# 改善箇所説明図

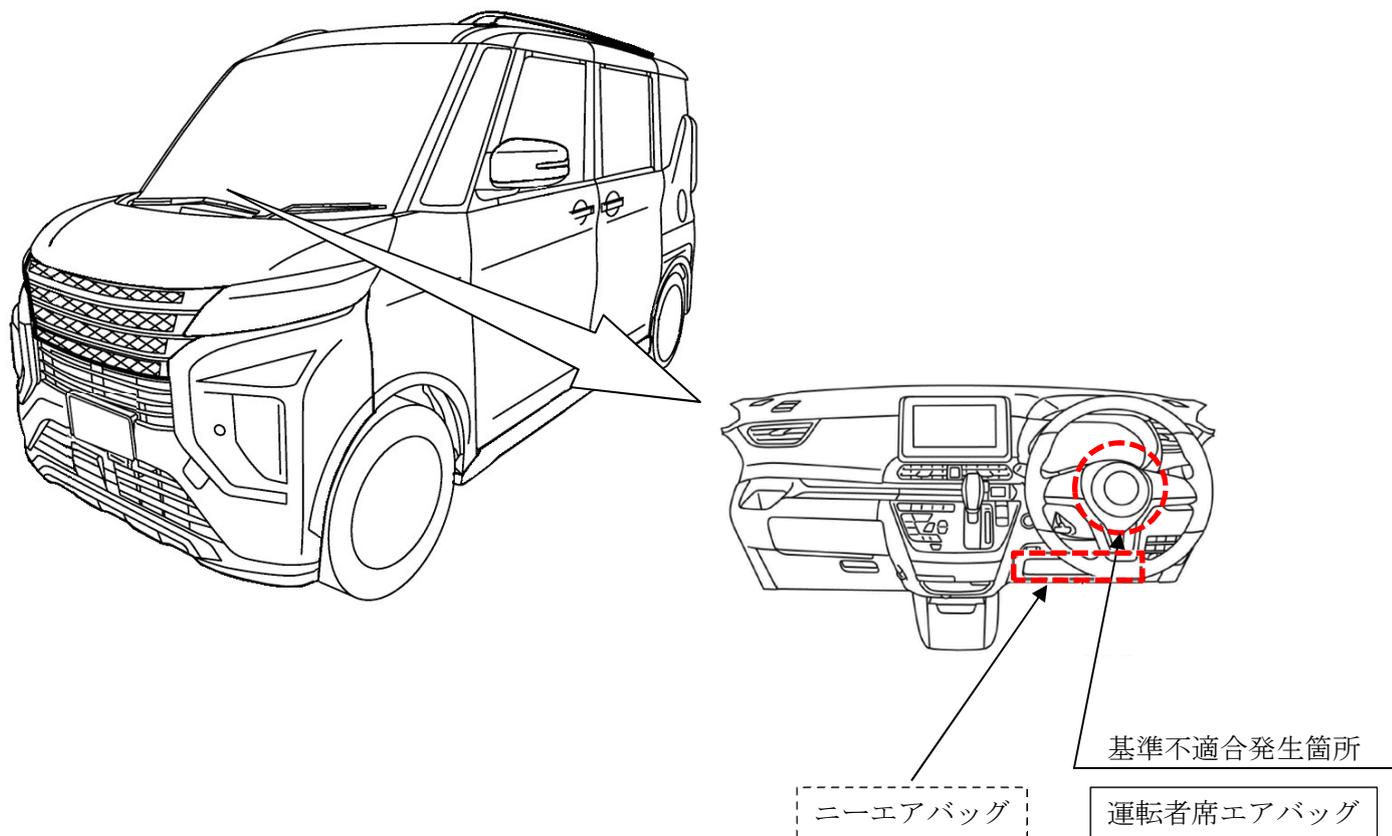
運転者席用エアバッグにおいて、仕様が不適切なため、展開時に最適形状にならない場合がある。  
このため、最悪の場合、一部条件下ではエアバッグの性能が十分に発揮されないおそれがある。

運転者席用エアバッグを対策品と交換し、ニーエアバッグ非搭載車にはニーエアバッグを追加する。  
なお、部品が準備でき次第、部品交換を改めて案内する。

注：図中の  内は、交換する部品を示す。

図中の  内は、非搭載車に対し追加する部品を示す。

識別：運転席側センターピラーにあるモデルプレートに、白または黄色ペイントを塗布する。
